Progetto per la realizzazione di un impianto pilota geotermico denominato "Lucignano" nel Comune di Radicondoli (SI) ID VIP 3084

PERMESSO DI RICERCA E IMPIANTO PILOTA GEOTERMICO “LUCIGNANO” Osservazioni sulla documentazione di integrazione

A cura dell'Ing. CARLO DACQUINO

Figura 5.2.2b Andamento nel tempo della pressione alla base dei pozzi di emungimento (in rosso) e di reiniezione (in blu)

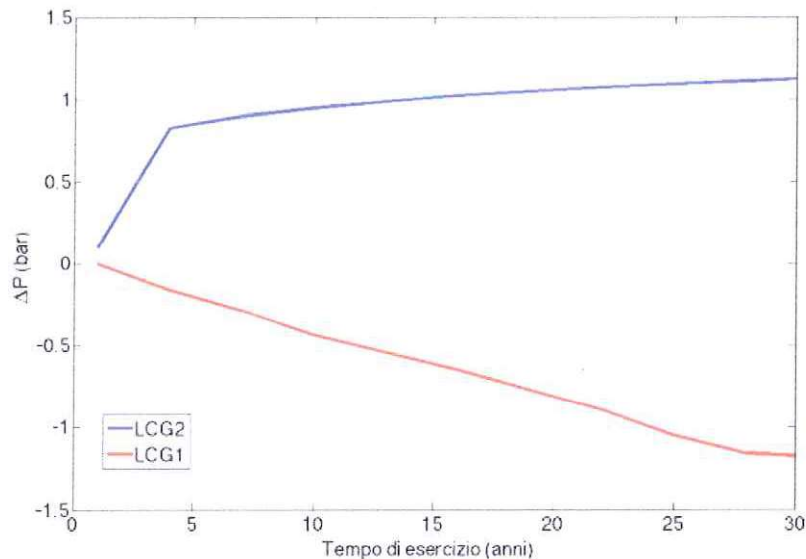
Inoltre, relativamente al modello numerico, si osserva che:

- la variazione di temperatura in corrispondenza al polo di reiniezione risulta pari a $\Delta T = -3.5$ °C e non -1.5 come riportato dal Proponente;
- l'affermazione secondo cui "La parte più alta e più fratturata di questa formazione (il basamento metamorfico n.d.r.) è quella in cui si verifica la circolazione di fluidi geotermali" non sembra essere stata ripresa nella definizione del modello numerico, in cui il basamento appare indifferenziato;

- non è adeguatamente sviluppato il calcolo dei flussi indotti dall'attività geotermica, al fine di definire la reale percentuale di circuitazione e gli eventuali scambi (in entrata e in uscita) con l'esterno (vedi questione relativa alla possibile interferenza con i CIS nel paragrafo seguente)
- manca il calcolo del transitorio a fine coltivazione, che permette di definire tempi e valori del nuovo equilibrio indisturbato.

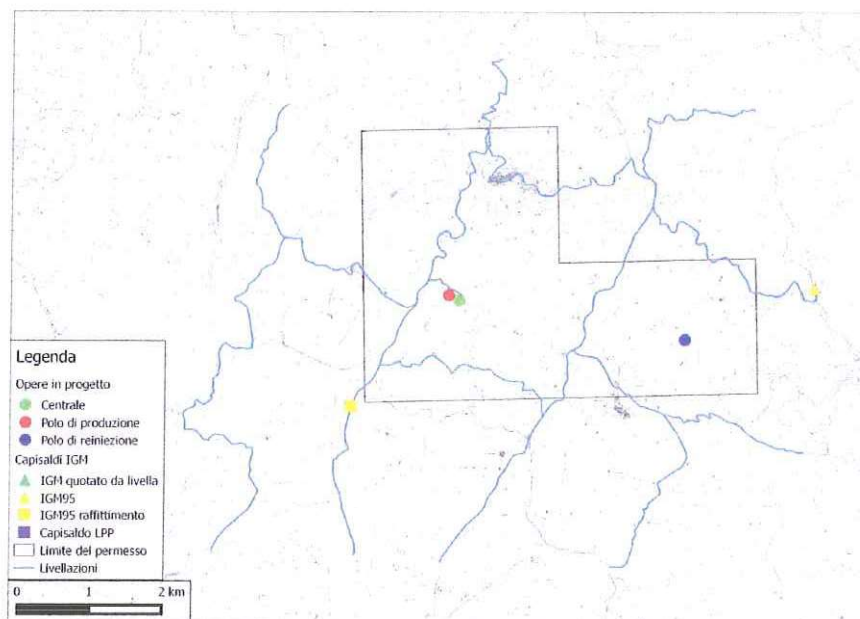
Per quanto riguarda la richiesta di integrare la rete di monitoraggio della livellazione geometrica di precisione con un tracciato congiungente polo di produzione- polo di reiniezione si conferma quanto già riportato in Osservazioni 2016, tanto più che, come confermerebbe il modello numerico, la quasi totalità del flusso innescato dall'attività geotermica avverrà, auspicabilmente, in questa direzione e che, come dimostra la relazione di Geertsma, le massime variazioni di subsidenza (produzione) e innalzamento (reiniezione) si avrebbero in corrispondenza dei poli.

Inoltre, come si può osservare nella mappa sotto riportata, all'interno dell'area della concessione i tracciati previsti sono prevalentemente in direzione ortogonale alla congiungente i poli.
